Deliberazione della Giunta Regionale 22 maggio 2023, n. 41-6941

D.lgs. 152/2006, articolo 27 bis. Provvedimento autorizzatorio unico regionale inerente al progetto "Cava di sabbia e ghiaia sita in loc. Madonna degli Olmi del Comune di Carignano - Progetto di coltivazione mineraria e di sistemazione definitiva di parte dello schema grafico n. 12 del Piano d'Area del Sistema delle Aree Protette della Fascia Fluviale del Po". Cat. A1.5 - Pos. 2021-06/VAL.

PROVVEDIMENTO AUTORIZZATORIO UNICO REGIONALE (P.A.U.R.) DI CUI
ALL'ART. 27-bis D.LGS. 152/2006

“cava di sabbia e ghiaia sita in loc. Madonna degli Olmi del Comune di Carignano – Progetto di coltivazione mineraria e di sistemazione definitiva di parte dello schema grafico n. 12 del Piano d’Area del Sistema della Aree Protette della fascia fluviale del Po”. Cat. A1.5 - 2021-06/VAL. Pos. M0043T

Art 7 - Ricostruzione morfologica dell'area in progetto: metodo e mappatura

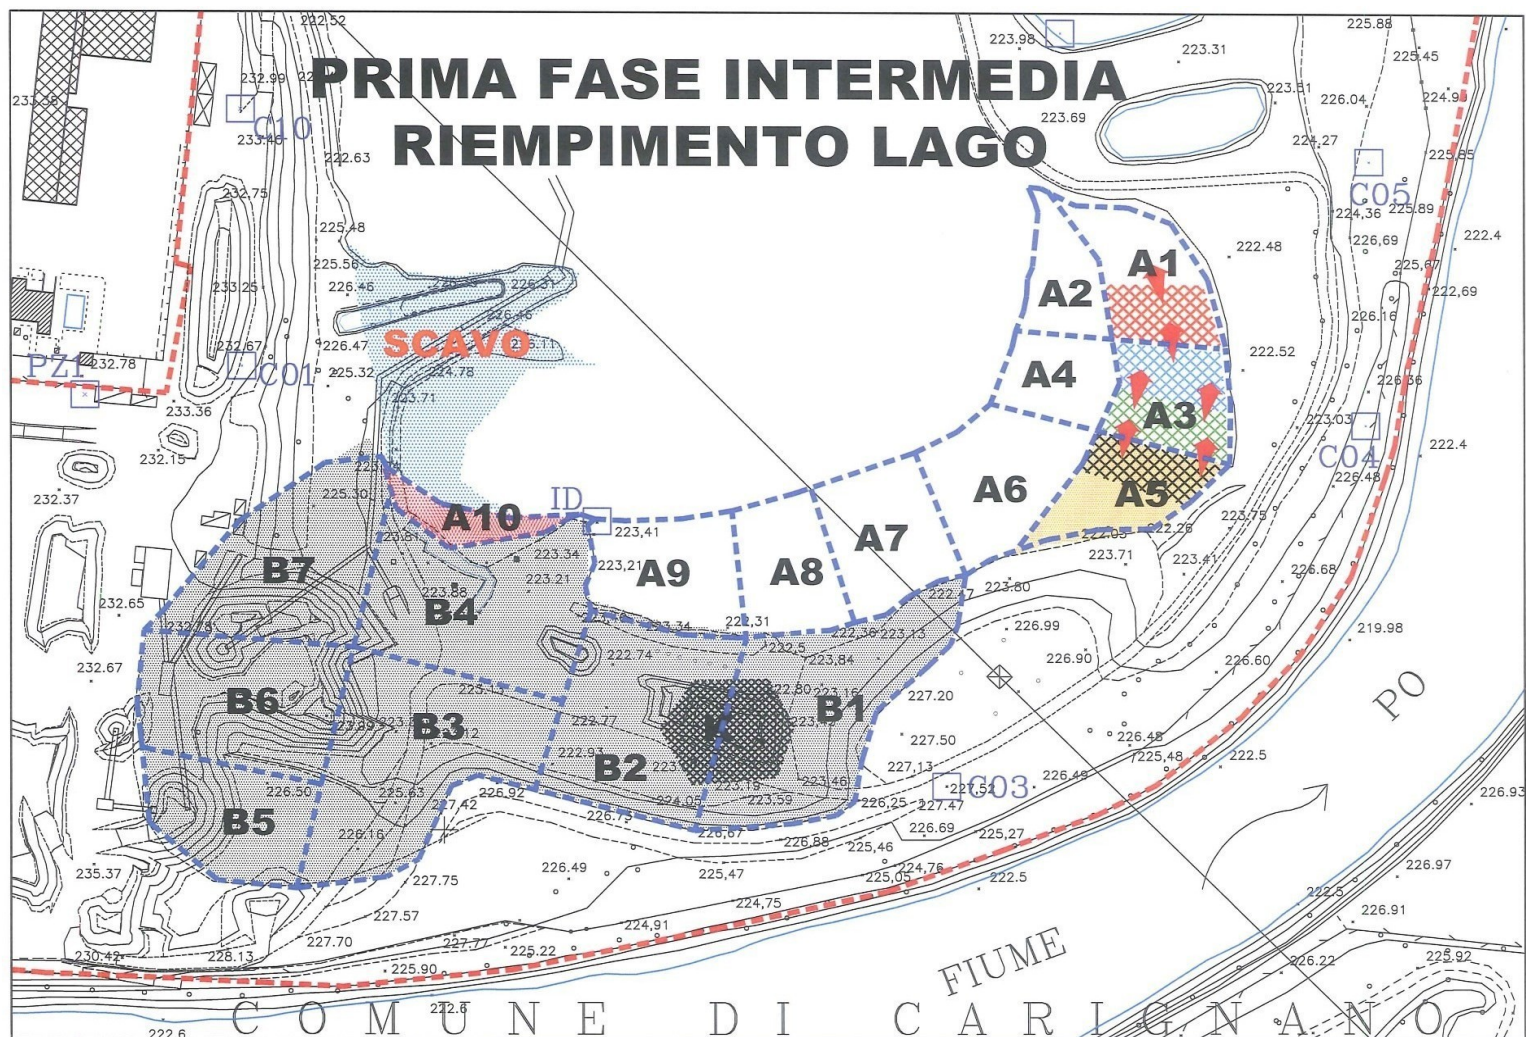
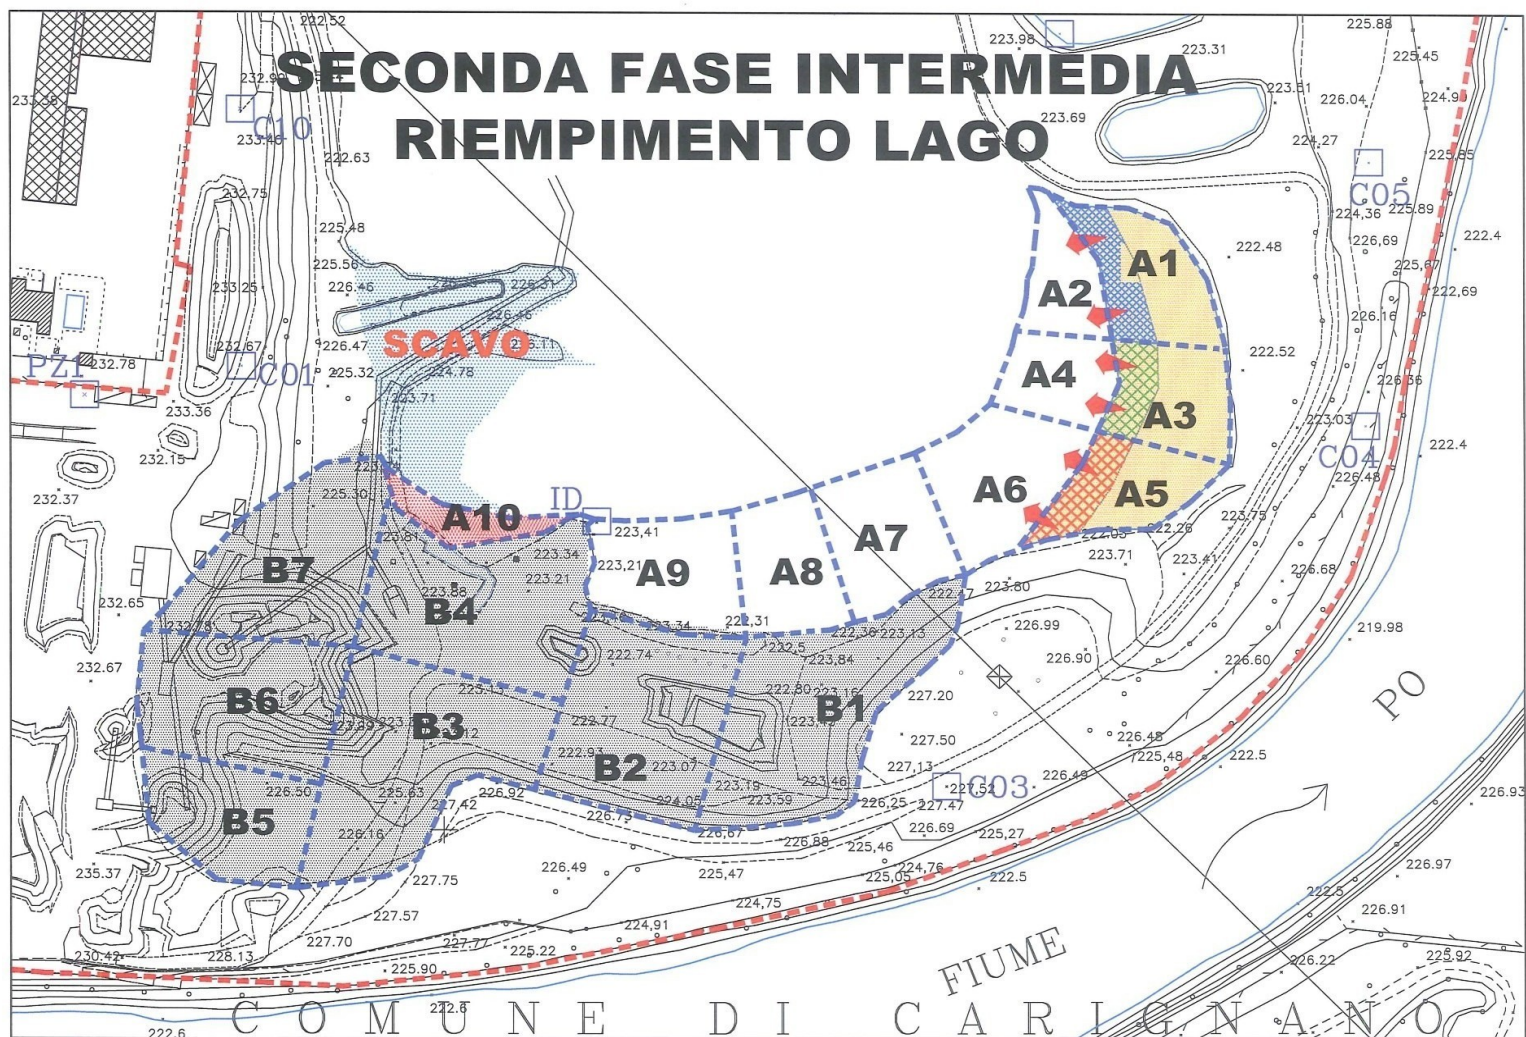
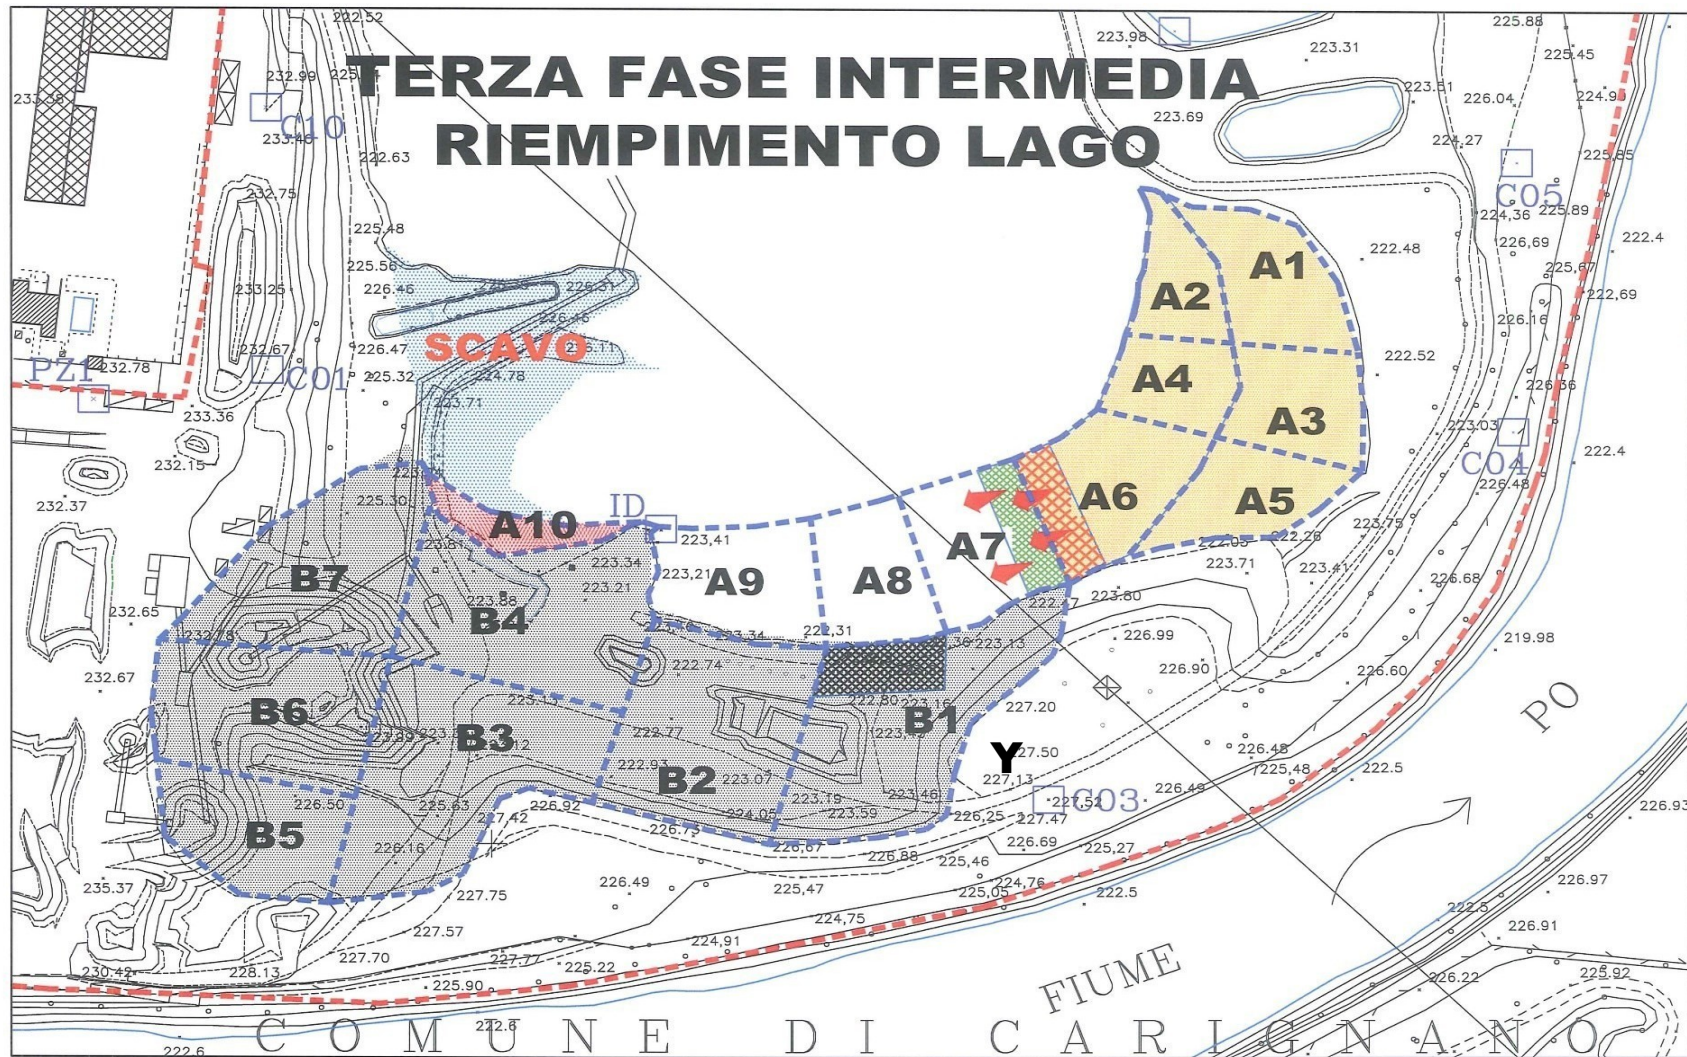
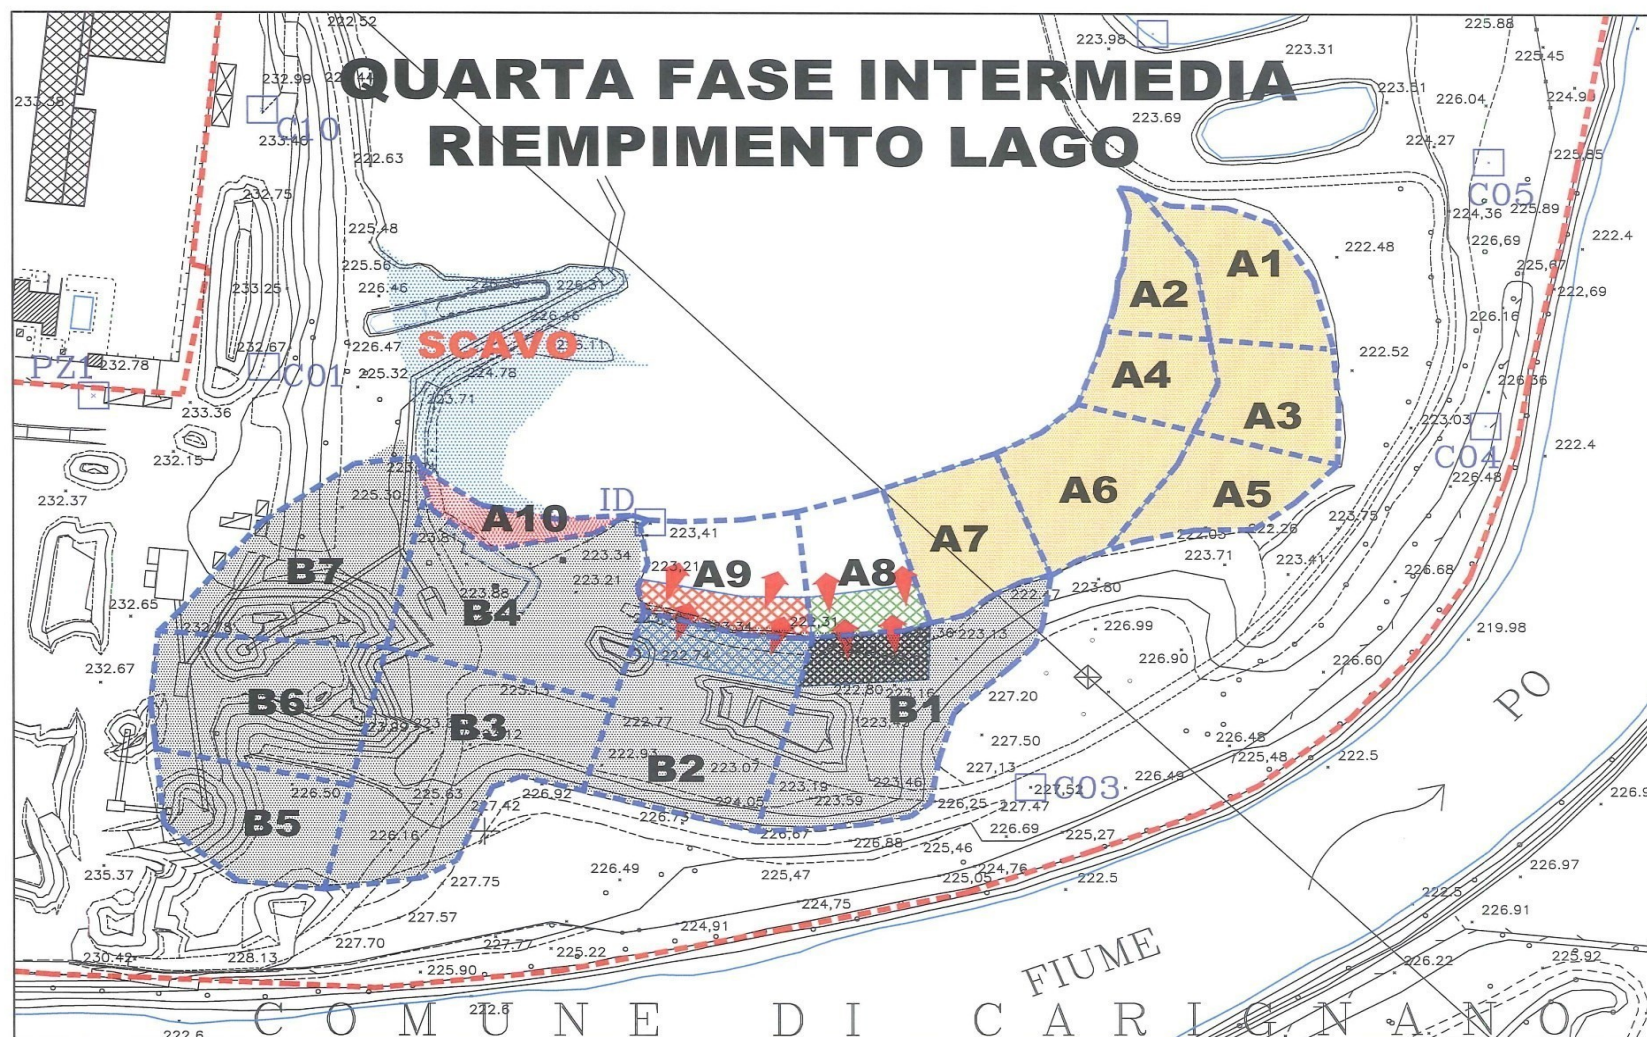
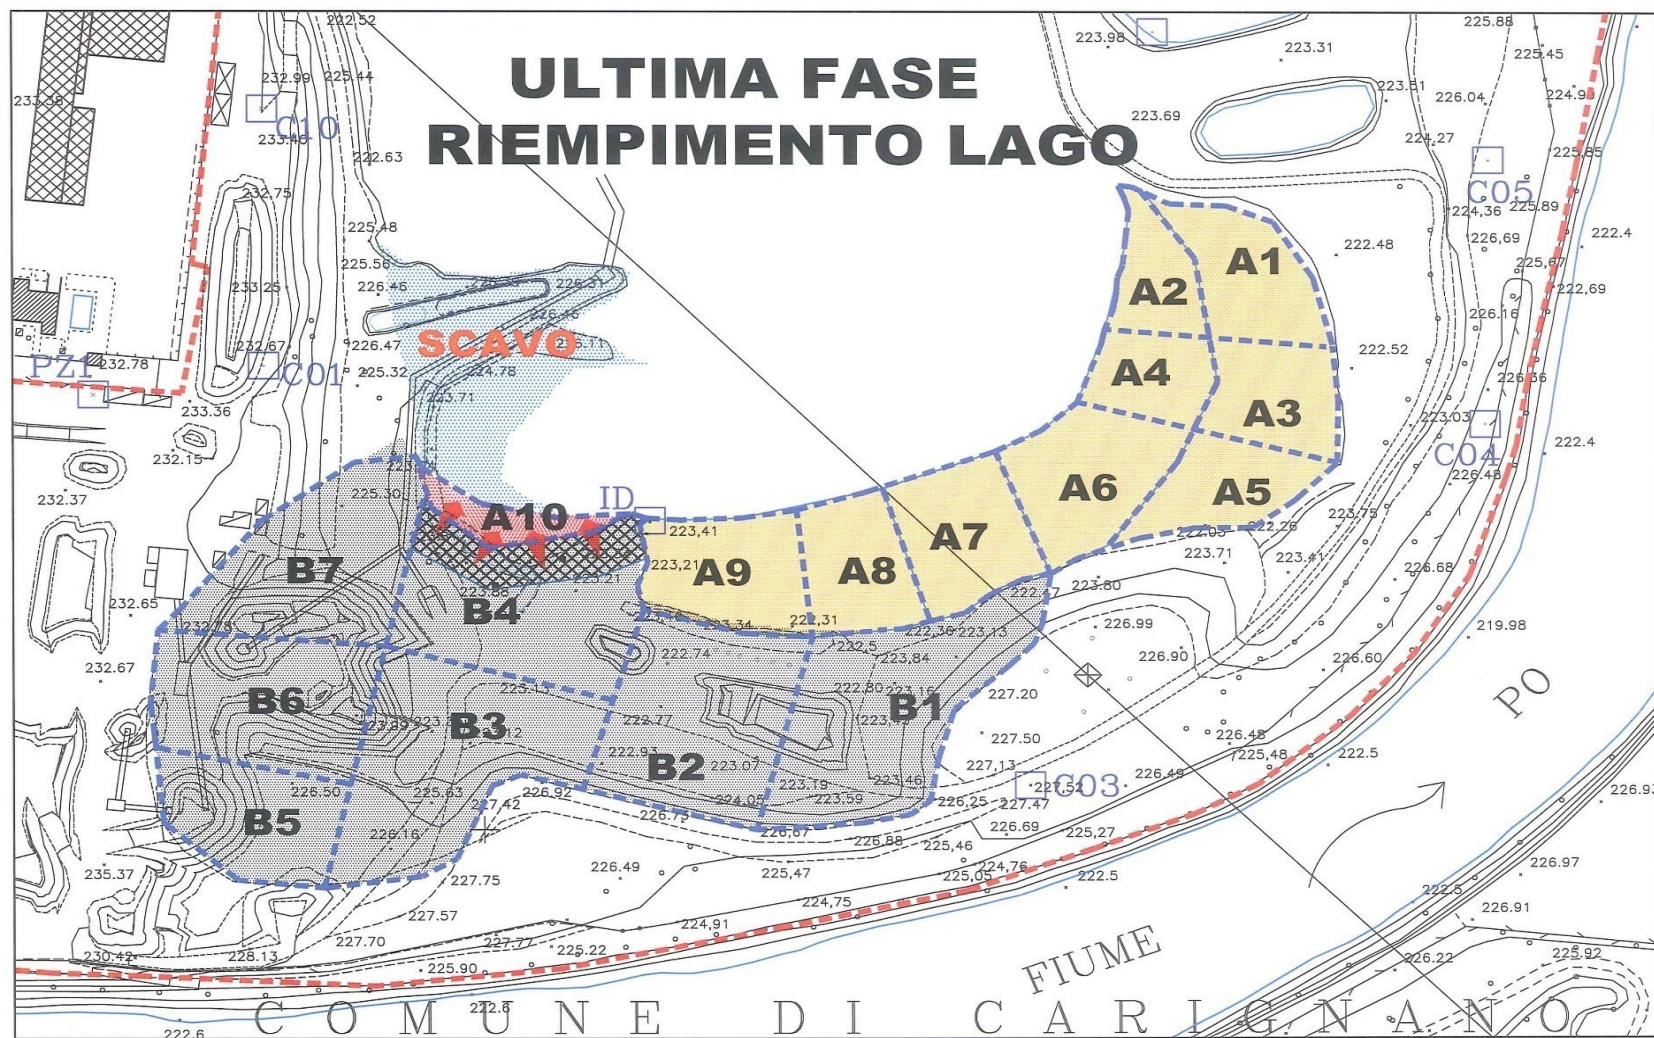
CONSULENTE: il retino grigio indicato nella varie planimetrie non definisce una fase preparatoria, individua solamente la aree soprafalda oggetto di ricostruzione morfologica; il retino grigio dovrebbe essere completato alla fine del periodo autorizzativo, insiste anche sull'area dove viene indicato il polmone di carico del materiale inerte;
